# LPC55S6x 版本更新及开发工具注意事项

随着 LPC55S6x 在市场逐步推广，自 2019 年 11 月起，恩智浦 LPC55S6x 系列 MCU 最新版本已更新至 1B，自此恩智浦发售的所有 LPCXpresso55S69 EVK 板全部加载 LPC55S69 1B 版本 MCU。

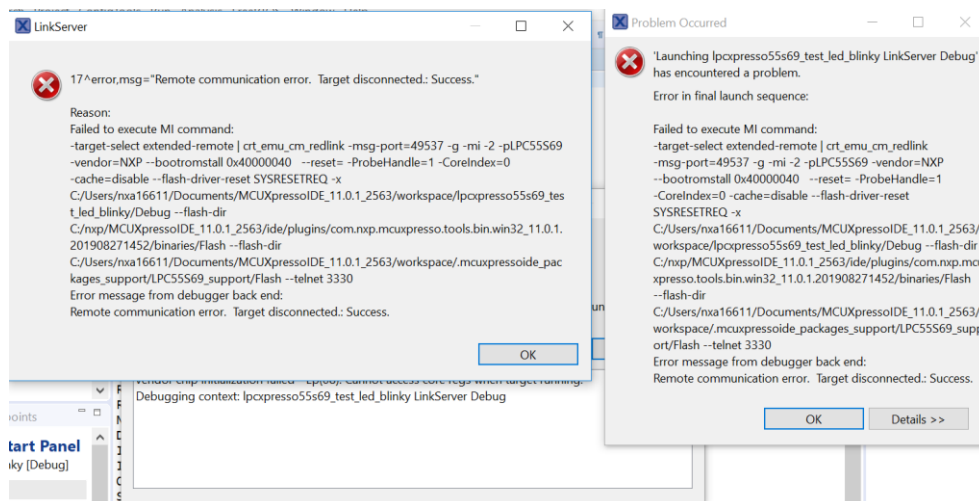
基于以上原因，MCUXpresso IDE v11.0.1 在某些情况下连接 0A 版本的 MCU 会出现以下错误提示：

针对这个问题，恩智浦发布了 MCUXpresso IDE v11.0.1 LPC55xx Debug Hotfix<sup>①</sup>，如果您使用 MCUXpresso IDE v11.0.1 对 0A 版本的芯片进行调试，请

按照链接所述步骤安装补丁。

12月23日恩智浦官方刚刚发布的 MCUXpresso IDE v11.1.0 已经将这个连接问题彻底修复。强烈建议用户使用最新的 v11.1.0 版本进行开发调试。
